# 纠纷案例选篇3：清远市某工程建筑面积计量争议案例

清远市某工程，建筑面积约15万平方米，包括别墅、洋房、综合楼、商业楼、宿舍楼、办公室楼及地下车库，资金来源为企业自筹资金。2016年7月，该项目施工总承包企业作为发包人进行劳务分包招标，约定合同价格形式为分项劳务固定单价，其中钢筋、混凝土分项工程及安全文明施工费、管理费等都按建筑面积乘以合同单价计算总价。竣工结算阶段发承包双方就建筑面积的计算方式发生争议。

图1-1 3号楼外墙窗平面图

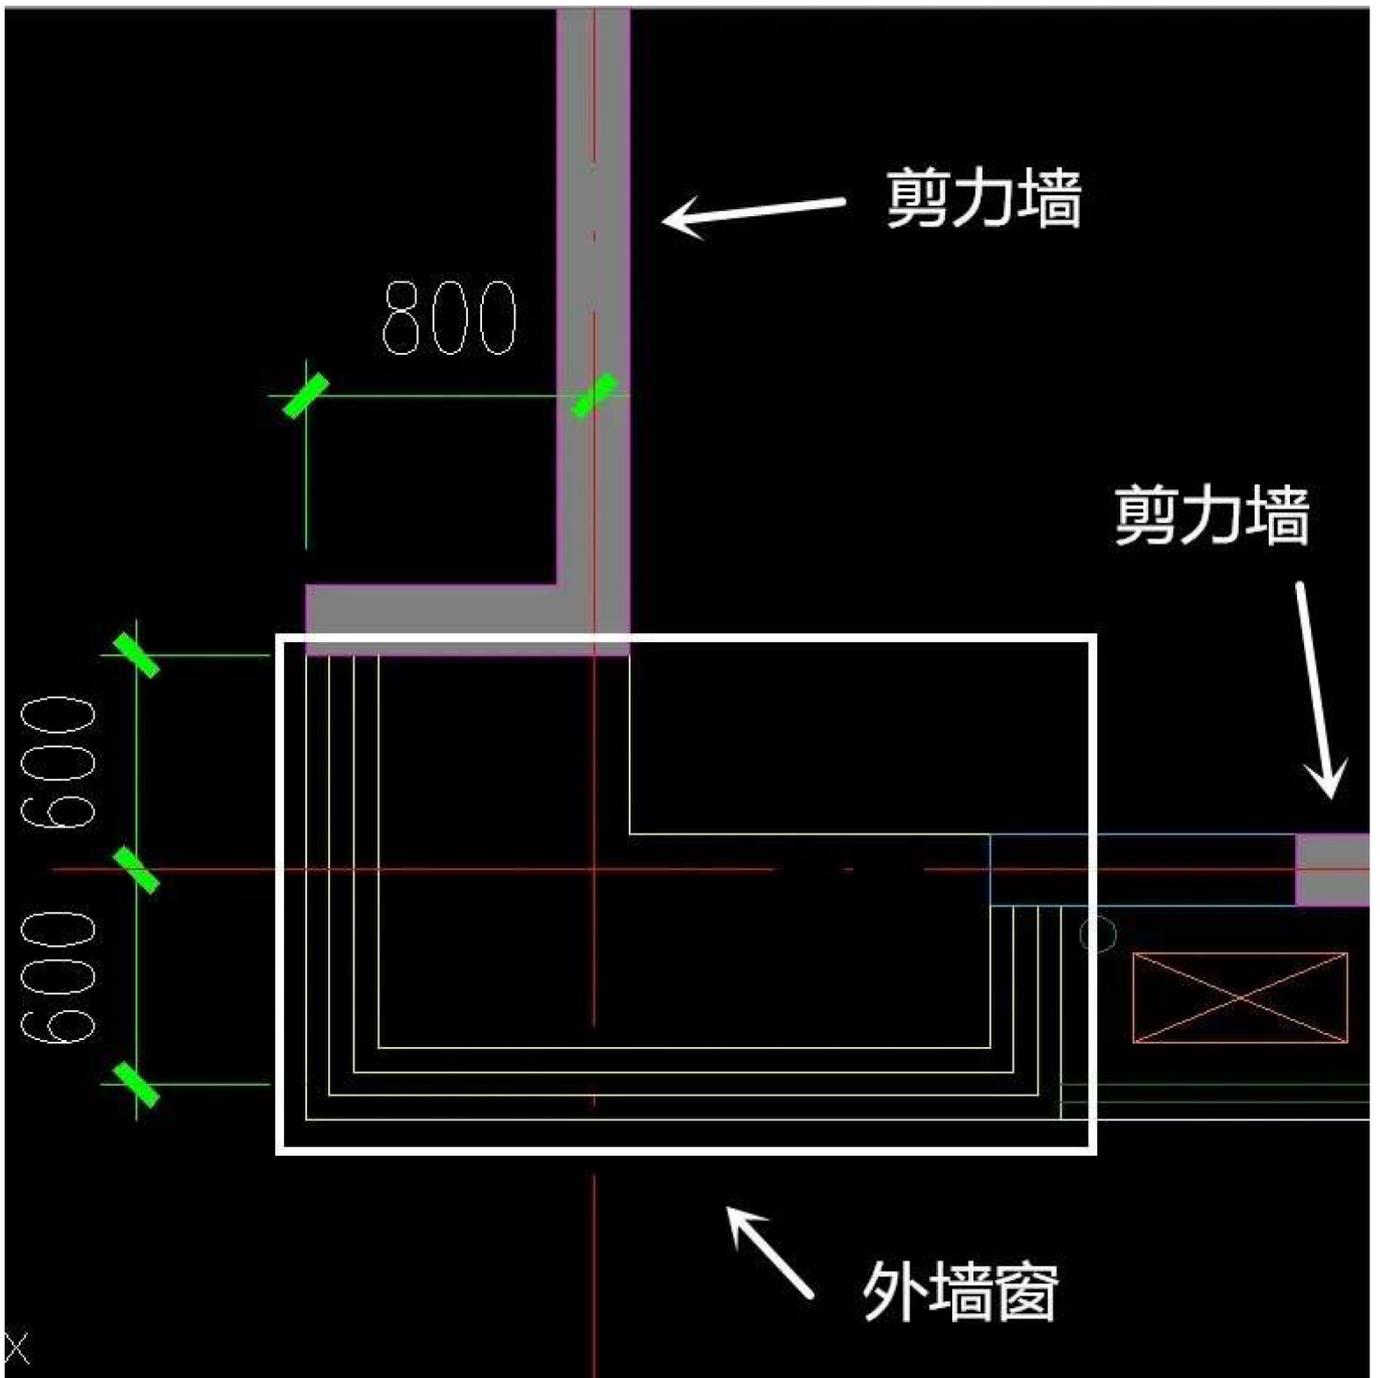
3号楼外墙窗的平面图如图1-1所示。发包人认为外墙窗面积不予计算，理由是外墙窗凸出了建筑物外墙面，根据《建筑工程建筑面积计算规范》（GB/T 50353-2013）（以下简称《2013建筑面积规范》）2.0.15的术语解释，本工程的外墙窗属于飘窗；并且由于飘窗的窗台与室内地面高差为0.45m，根据《2013建筑面积规范》3.0.27规定，飘窗建筑面积不予计算。承包人认为外墙窗应按自然层外墙结构外围水平面积之和计算建筑面积，理由是外墙窗没有凸出外墙面，外墙窗的结构空间直接与室内连通，且具备使用功能，应属于主体结构内的窗户，不能按《2013建筑面积规范》认定为飘窗；同时由于外墙窗的结构层高在2.20m以上，根据《2013建筑面积规范》3.0.1的规定，应按自然层外墙结构外围水平面积之和计算建筑面积。

- (一) 3号楼外墙窗建筑面积按外墙结构外围水平面积之和的1/2计算。
- (二) 8号楼外墙窗建筑面积不予计算。
- (三) 宿舍楼阳台建筑面积按其结构底板水平投影面积1/2计算。

《2013建筑面积规范》2.0.15对飘窗的定义为凸出建筑物外墙面的窗户。规范条文说明2.0.15对凸窗(飘窗)做了进一步的解释,凸窗(飘窗)既作为窗,就有别于楼(地)板的延伸,也就是不能把楼(地)板延伸出去的窗称为凸窗(飘窗)。凸窗(飘窗)的窗台应只是墙面的一部分且距(楼)地面应有一定的高度。通过3号楼外墙窗剖面图(图4-1)可看出,外墙窗不符合“凸出建筑物外墙面”的条件,楼层的混凝土结构楼板一直延伸至外墙窗下方,不符合条文说明中“不是楼(地)板的延伸”的条件;从结构形式上分析其并不能完全满足飘窗定义的条件,因此本争议的窗不属于飘窗。

《2013建筑面积规范》2.0.13条对结构层的定义为整体结构体系中承重的楼板层。规范条文说明2.0.13进一步解释为特指整体结构体系中承重的楼层，包括板、梁等构件。《2013建筑面积规范》2.0.3对结构层高的定义为楼面或地面结构层上表面至上部结构层上表面之间的垂直距离。因此，3号楼外墙窗（见图4-1）位置的结构层高为窗户下方的混凝土板上表面至窗户上方的混凝土板上表面之间的垂直距离为1.9m，符合结构层高在2.20m以下的情形。依据《2013建筑面积规范》3.0.1，本争议的外墙窗部位建筑面积应按外墙结构外围水平面积之和的1/2计算。

图1-2 8号楼外墙窗平面图

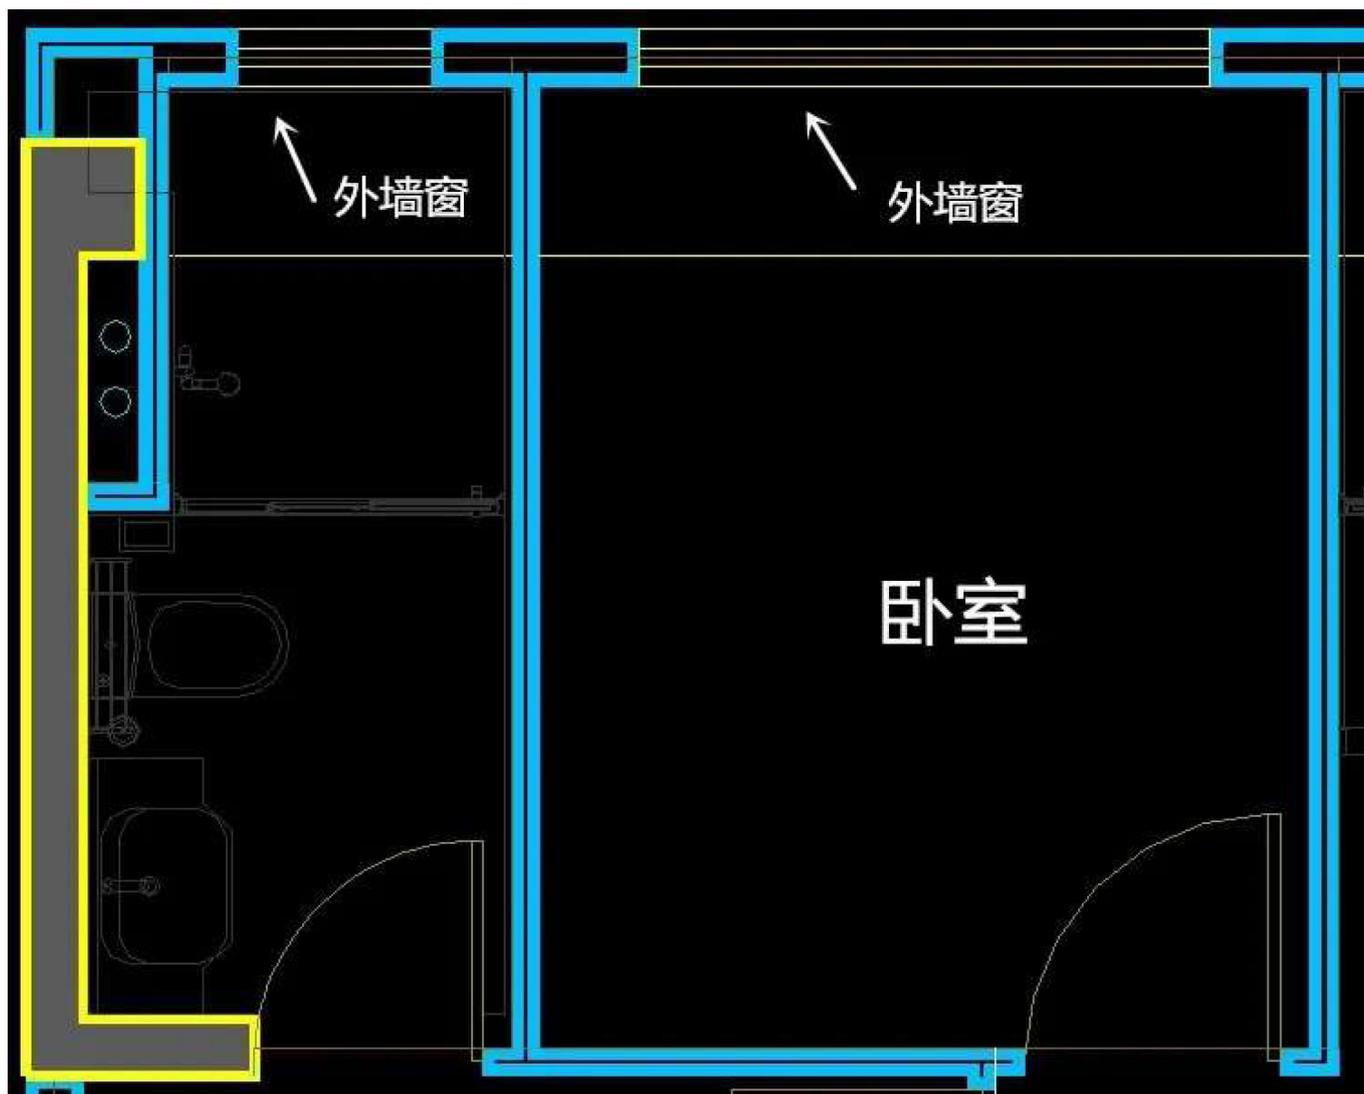
8号楼外墙窗的平面图如图1-2所示。发包人认为外墙窗面积不予计算，理由是本工程的外墙窗凸出了建筑物外墙面，根据《2013建筑面积规范》2.0.15的术语解释，本工程的外墙窗属于飘窗；并且由于飘窗的结构净高在2.1m以下，根据《2013建筑面积规范》3.0.27规定，飘窗建筑面积不予计算。承包人认为外墙窗应按自然层外墙结构外围水平面积之和的1/2计算建筑面积，理由是外墙窗没有凸出外墙面，外墙窗的结构空间直接与室内连通，且具备使用功能，应属于主体结构内的窗户，不能按《2013建筑面积规范》认定为飘窗；同时由于外墙窗的结构层高在2.20m以上，根据《2013建筑面积规范》3.0.1的规定，应按自然层外墙结构外围水平面积之和的1/2计算建筑面积。

通过8号楼外墙窗剖面图（图4-2）可看出，外墙窗的下方镂空，外墙窗内边缘距离外墙外边线为0.5m，飘窗下的装饰板不属于外墙面，符合凸出建筑物外墙面的条件；楼层的混凝土结构楼板在外墙面处结束，并没有延伸至外墙窗下方，符合不是楼（地）板的延伸的条件；外墙窗的窗台也符合窗台只是墙面的一部分的条件，因此本争议的外墙窗属于飘窗。

《2013建筑面积规范》3.0.27对飘窗不计算建筑面积的情形规定如下：窗台与室内地面高差在0.45m以下且结构净高在2.10m以下的凸（飘）窗，窗台与室内地面高差在0.45m及以上的凸（飘）窗。通过图4-2可计算出，本争议中外墙窗的窗台距（楼）地面高度为0.49m大于规范规定的0.45m,符合窗台与室内地面高差在0.45m及以上的情形。因此，依据《2013建筑面积规范》3.0.27本争议的外墙窗应不计算建筑面积。

图1-3 宿舍楼阳台平面图

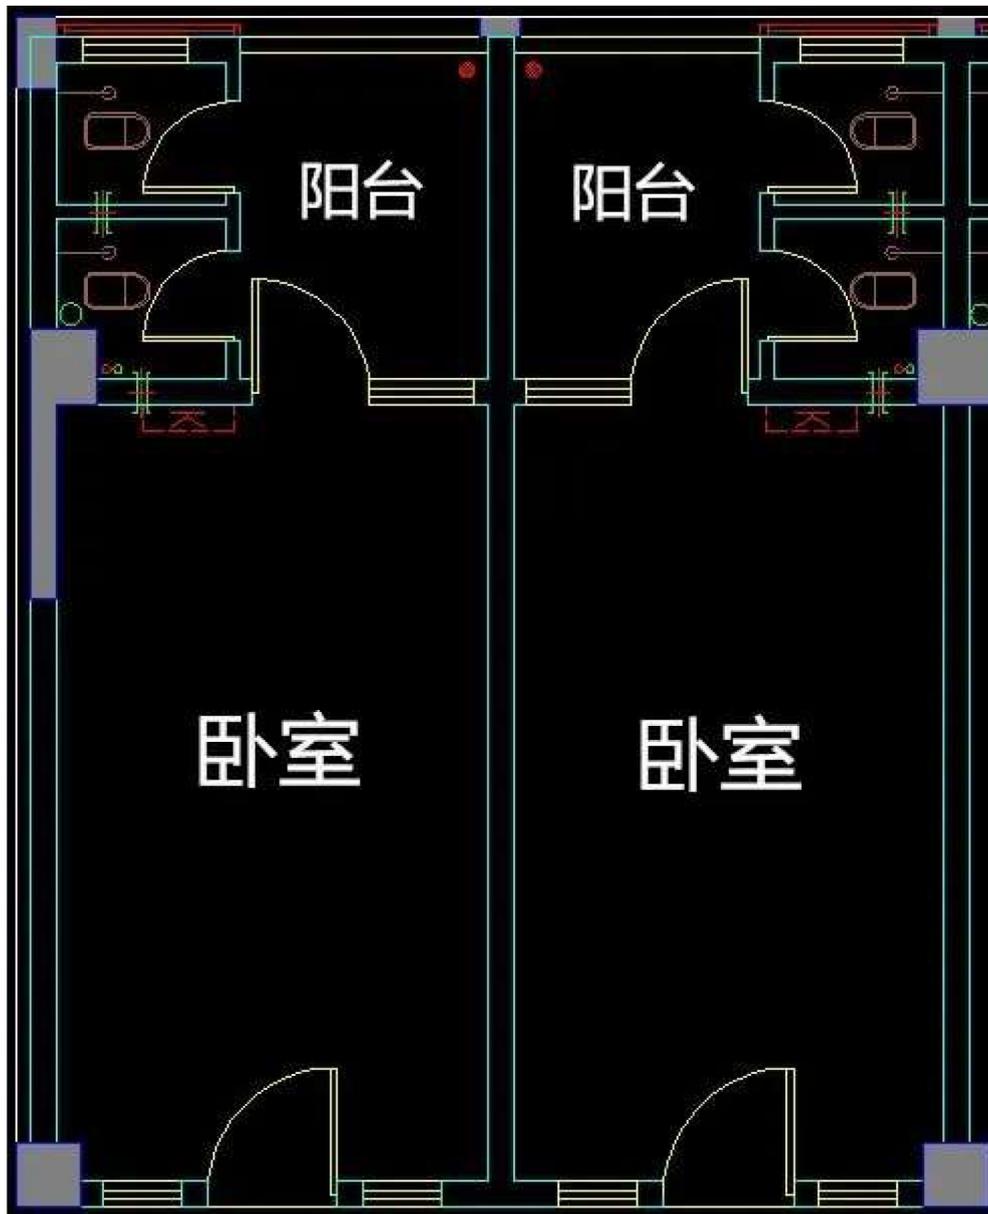
宿舍楼阳台的平面图如图1-3所示。发包人认为阳台的建筑面积应按其结构底板水平投影面积1/2计算，理由是根据施工图纸，宿舍楼的阳台在主体结构之外，因此属于主体结构外阳台。根据《2013建筑面积规范》3.0.21的规定，建筑面积应按其结构底板水平投影面积1/2计算。承包人认为阳台的建筑面积应按其结构外围水平面积计算，理由是宿舍楼阳台的底板及相关的梁柱钢筋混凝土整体浇筑，且从第二层开始阳台两边的墙体一直延伸至顶层，形成了有机联系构造。该构造接受、承担和传递建设工程所有上部荷载，维持上部结构整体性、稳定性和安全性，根据《2013建筑面积规范》2.0.23的术语解释，本工程的阳台在主体结构之内，属于主体结构内阳台，进而根据《2013建筑面积规范》3.0.21的规定，建筑面积应按其结构外围水平面积计算。

《2013建筑面积规范》3.0.21对主体结构外、内阳台的建筑面积计算有明确的规定：在主体结构内的阳台，应按其结构外围水平面积计算全面积；在主体结构外的阳台，应按其结构底板水平投影面积计算1/2面积。规范条文说明3.0.21进一步解释了建筑物的阳台，不论其形式如何，均以建筑物主体结构为界分别计算建筑面积。依据规范以上两个条文的规定，本争议案例的阳台应按其结构底板水平投影面积的1/2计算建筑面积。

图 4-3 宿舍楼墙柱定位图

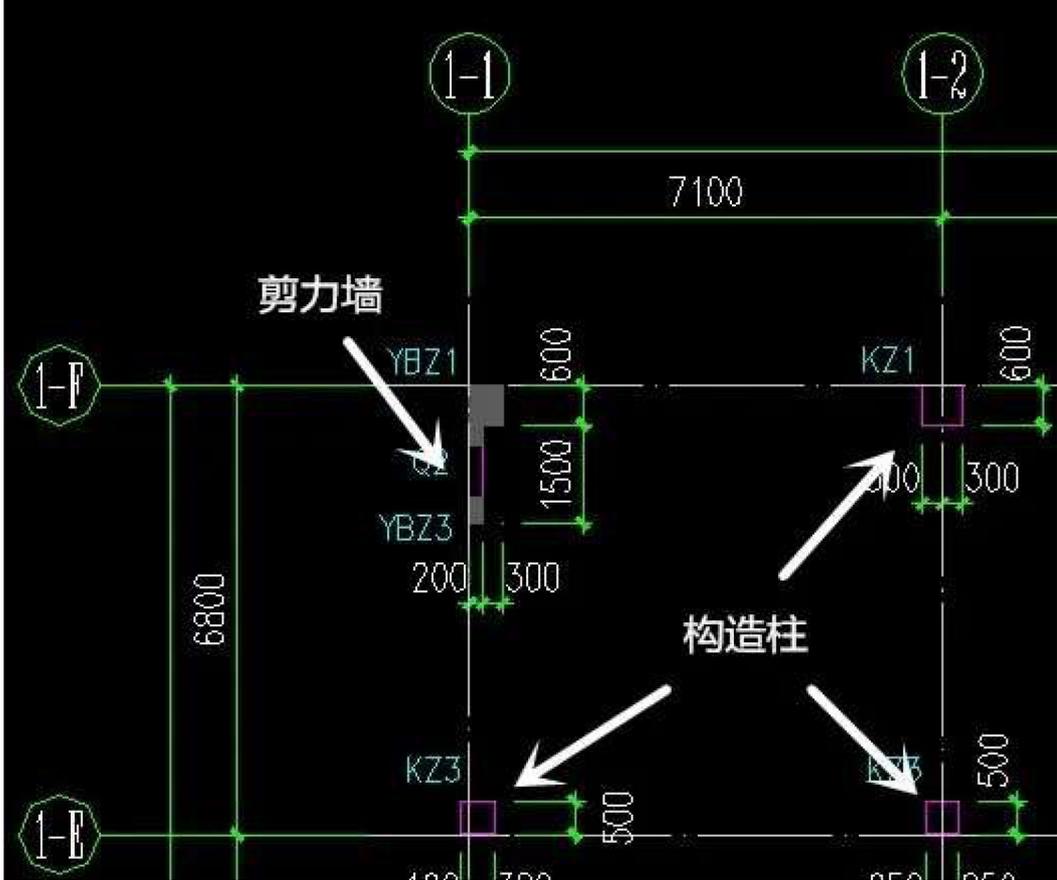
宿舍楼为框架剪力墙结构，其主体结构为框架（框架梁和框架柱）和剪力墙组成的有机联系构造。通过宿舍楼墙柱定位图（图4-3）可看出，框架柱和剪力墙结构位置1-1轴及1-F轴为结构外轴线。

图 4-4 宿舍楼梁定位图

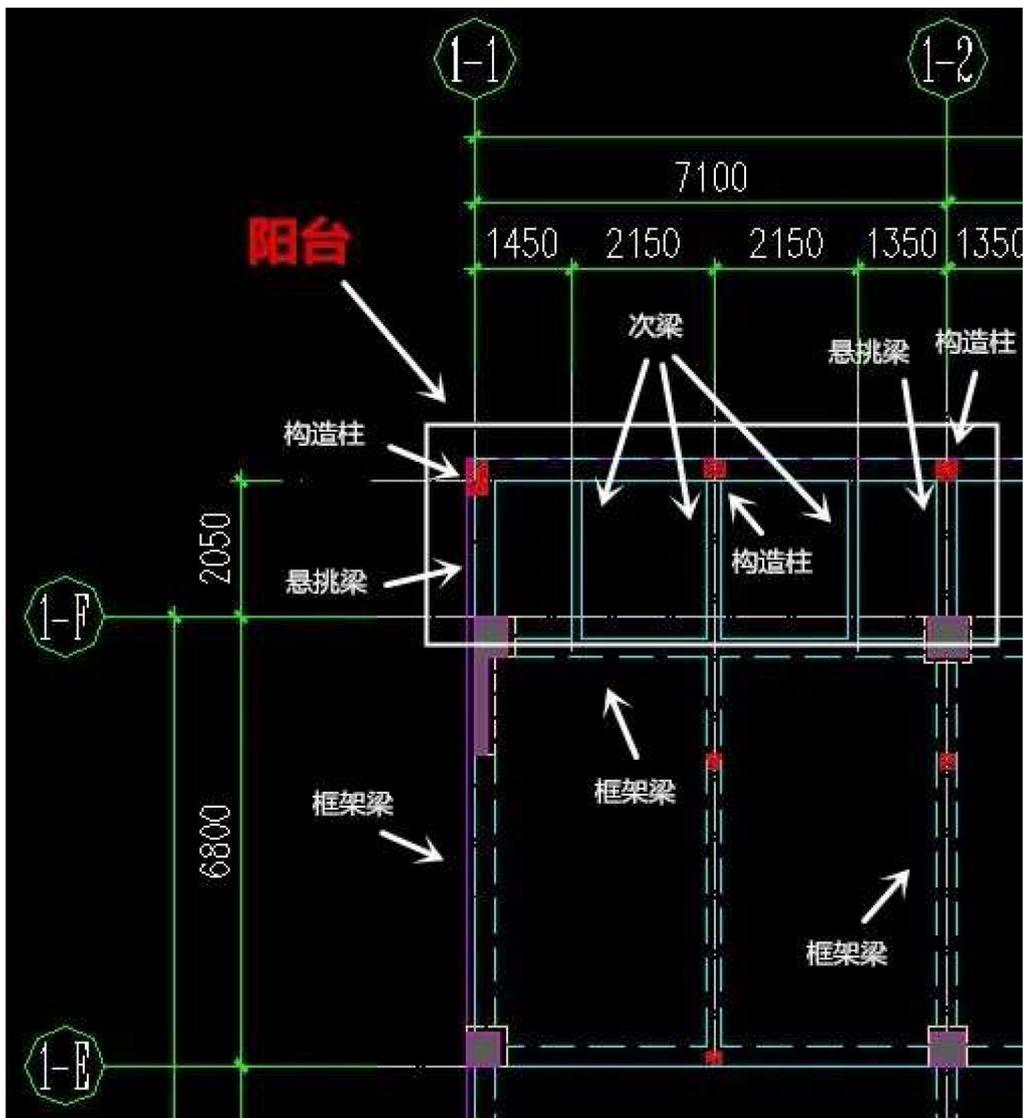
通过宿舍楼梁定位图（图4-4）可看出，框架梁的结构外轴线为1-1轴及1-F轴。由此分析，1-1轴及1-F轴为主体结构的外分界线。宿舍楼阳台凸出建筑结构轴线以外，属于主体结构外的阳台。
